津波警報が発表されない可能性のある津波への対応の補正内容

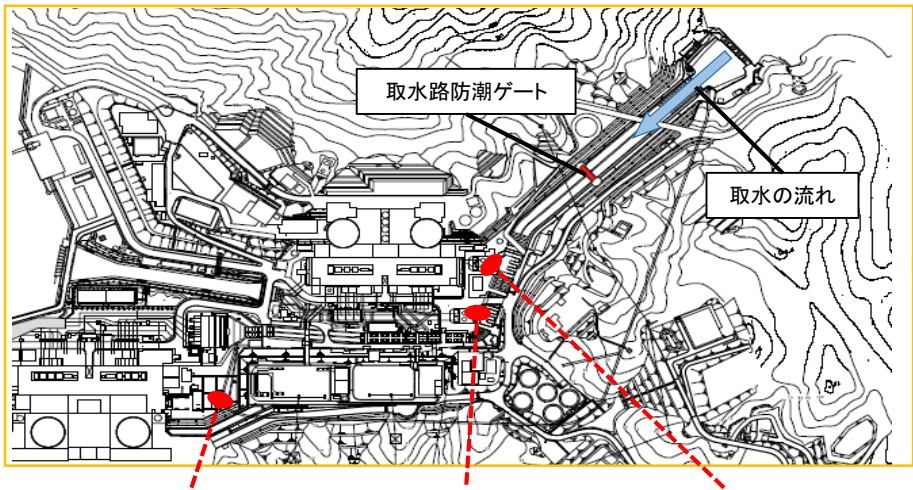
【潮位計の追加】

- ・津波検知の更なる信頼性確保のために、発電所構内に潮位計を1台追加する。

3、4号機海水ポンプ室：2台 **2号機海水ポンプ室：1台** 1号機海水ポンプ室：1台
(今回追加分)
